Projet de parc éolien des Quatre Peupliers

*Commune de Chaumont-Porcien
Département des Ardennes (08)*

**Mémoire en réponse à l'Avis de la mission
Régionale d'Autorité Environnementale
(MRAE) du Grand Est n°2022APGE79**

Carte 1 : Localisation du projet et des scénarios de raccordement externe vis-à-vis des zonages du patrimoine naturel

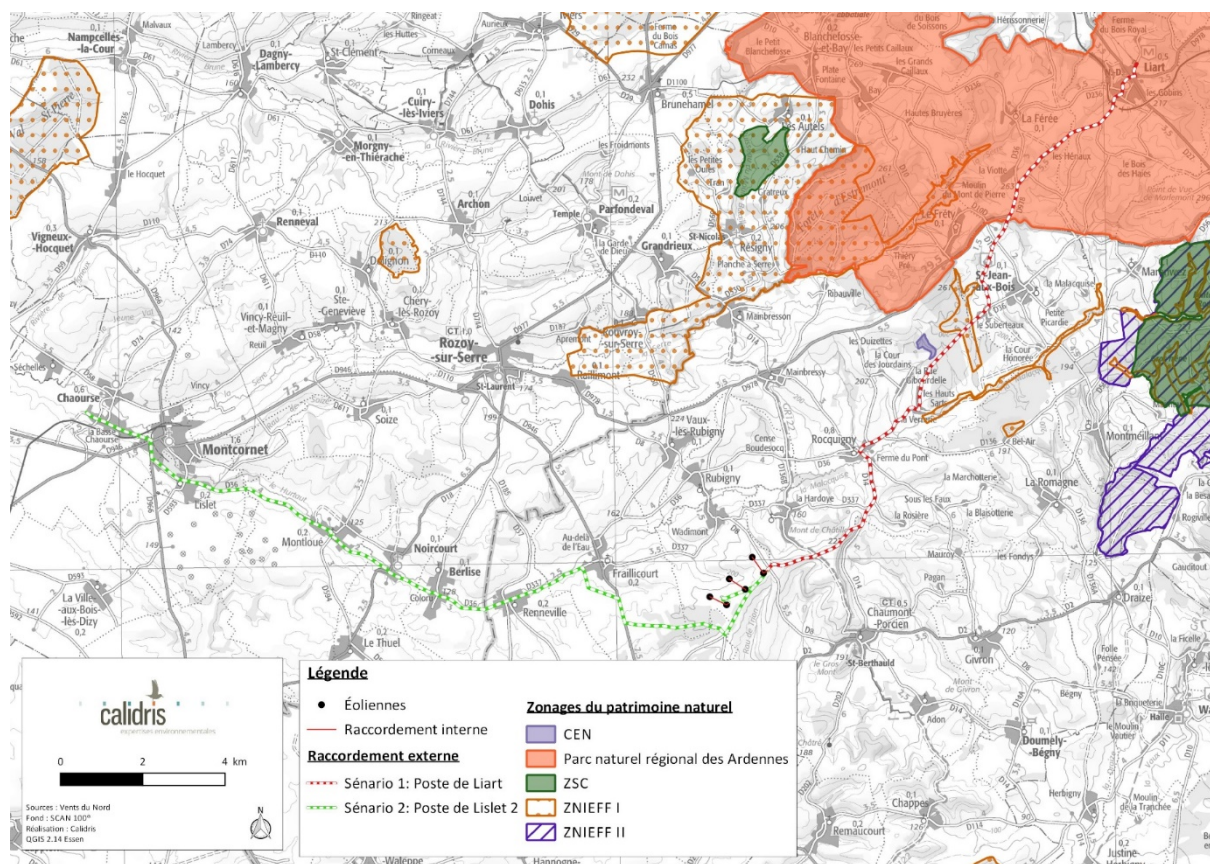
L'autorité environnementale recommande d'évaluer les impacts prévisibles de ce raccordement au vu des informations disponibles, en particulier de déterminer si des espaces à enjeux seraient concernés par des travaux de raccordement et si des créations de lignes aériennes seraient nécessaires.

L'autorité environnementale recommande d'étendre l'étude d'impact au raccordement du projet au réseau électrique afin d'identifier, parmi les solutions possibles de raccordement, laquelle aura le moins d'incidence sur l'environnement.

Comme cela a été indiqué dans l'étude d'impact faune-flore page 343 : « *La société Les Quatre Peupliers SAS* », filiale du groupe Vents du Nord a prévu deux scénarios hypothétiques pour le raccordement externe : le premier au poste source de Liart et le second au poste source de Lislet 2. Le choix du tracé final est à la charge du gestionnaire de réseau. Le scénario de raccordement n°1 coupe deux zonages du patrimoine naturel : la ZNIEFF n°210009851 « *Partie est du Bois de Rocquigny et Vallée de la Malaquire à Saint-Jean-aux-Bois* » et le Parc naturel régional des Ardennes. Étant donné que le tracé du raccordement suit des routes (départementales D36 et D978), le raccordement n'aura pas d'impact sur les habitats et les espèces de ces sites. Concernant le scénario de raccordements n°2, il ne coupe aucun zonage du patrimoine naturel (confer carte suivante). »

Carte 2 : Carte des contraintes pour la ZIP initiale (source : Vents Du Nord, 2020)

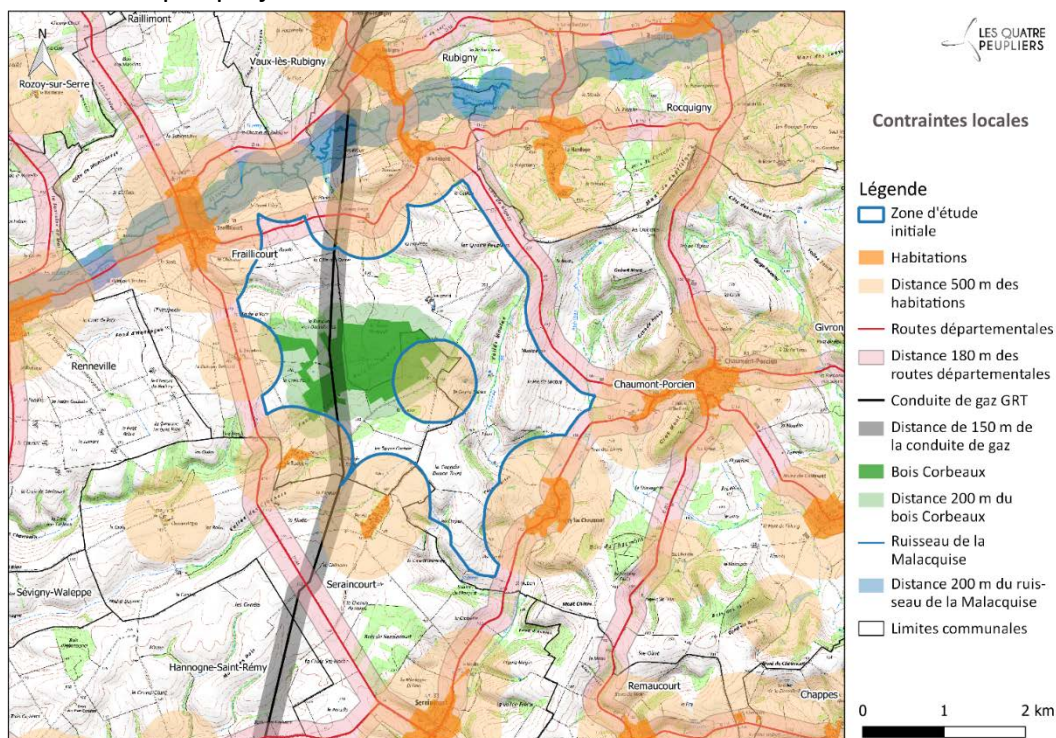
L'autorité environnementale recommande de compléter l'examen des solutions alternatives par une véritable analyse d'autres implantations possibles.

Le choix de la zone d'implantation potentielle a fait l'objet d'un processus détaillé dans le chapitre D.1 de l'étude d'impact.

Dans un premier temps, et comme détaillé au chapitre D.1-4 de l'étude d'impact, les principales contraintes techniques dans le département des Ardennes ont été recensées puis compilées sur un logiciel de cartographie afin de recenser les zones pouvant potentiellement accueillir un parc éolien dans le respect des principales réglementations en vigueur (éloignement des routes, des habitations, des monuments historiques, etc.).

Une zone s'étendant sur les communes de Fraillicourt de de Chaumont-Porcien a alors été identifiée comme pertinente, et les élus des deux communes ont donc été rencontrés pour leur présenter un pré-projet.
